TSK/44080/22/1109/Kon  
Ing. Petr Konhefr / 733 782 611  
19.05.2023

**Praha 15, Dubeč, Náměstí U Lípy Svobody, Starodubečská, parc. č. 981, 982, 1212/2, 1214/1, 1216/1, 1879/1, 1884/1 a 1887, „Stavební úpravy na náměstí U Lípy Svobody“, (SO 101 a SO 102), změna PD z 06/2022, (investor Městská část Praha - Dubeč), DÚR + DSP.**

Projednali jsme změnu dokumentace (z 06/2022) pro společné územní a stavební řízení a vydáváme toto nové technické stanovisko:

č.1 - „Situace předpokládaných budoucích majetkoprávních vztahů“

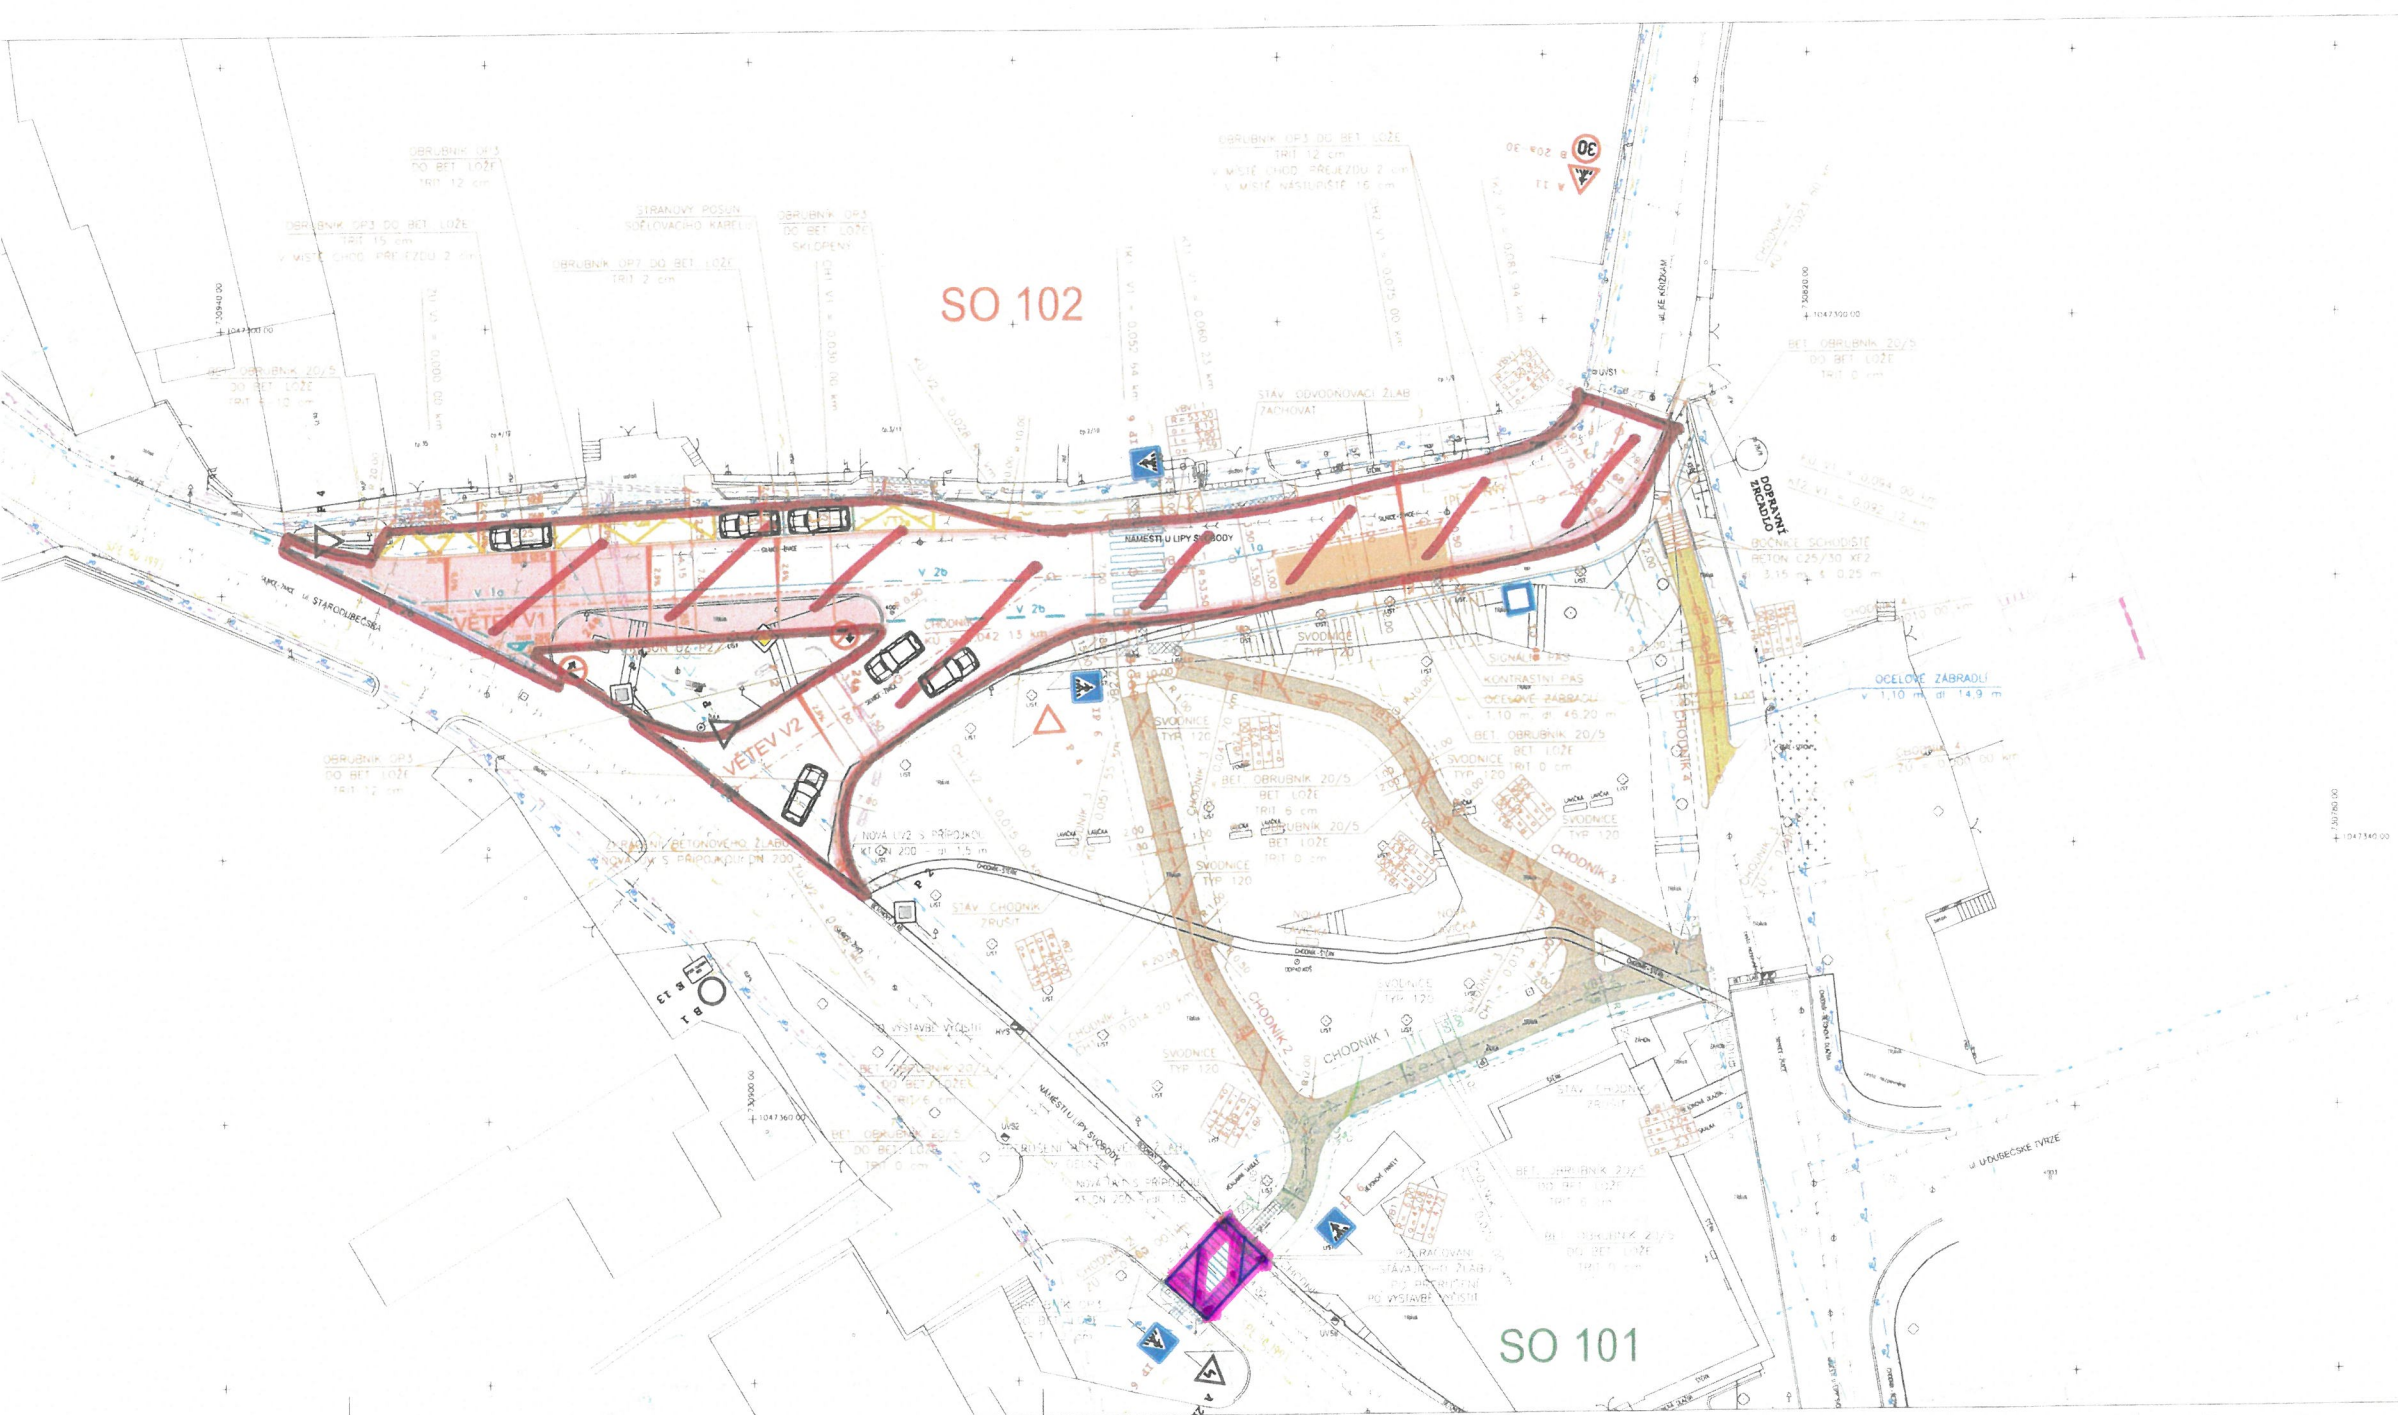
- do naší správy a údržby převezmeme zpět pouze nově zrekonstruovanou vozovku komunikace náměstí U Lípy Svobody včetně přilehlých parkovacích stání a nově budovaný přechod pro chodce přes vozovku komunikace náměstí U Lípy Svobody (bez bezbariérových úprav tohoto přechodu v navazujících chodnících a rovněž bez těchto chodníků), včetně odvodnění a dopravního značení, prostřednictvím EVM MHMP za předpokladu vyřešení majetko-právních vztahů, a to i pro uložená vedení inženýrských sítí a pro příslušné části pozemků (detailně v rozsahu viz příloha č.1 – „Situace předpokládaných budoucích majetkoprávních vztahů“); na veškeré práce požadujeme záruční lhůtu min. 5 let od převzetí do naší správy.

- ostatní nově budované zpevněné komunikační plochy, chodníky (včetně výše uvedených), vjezdy, parkové cesty a objekty (schodiště apod.) a veškerou zeleň do naší správy a údržby přebírat nebudeme,
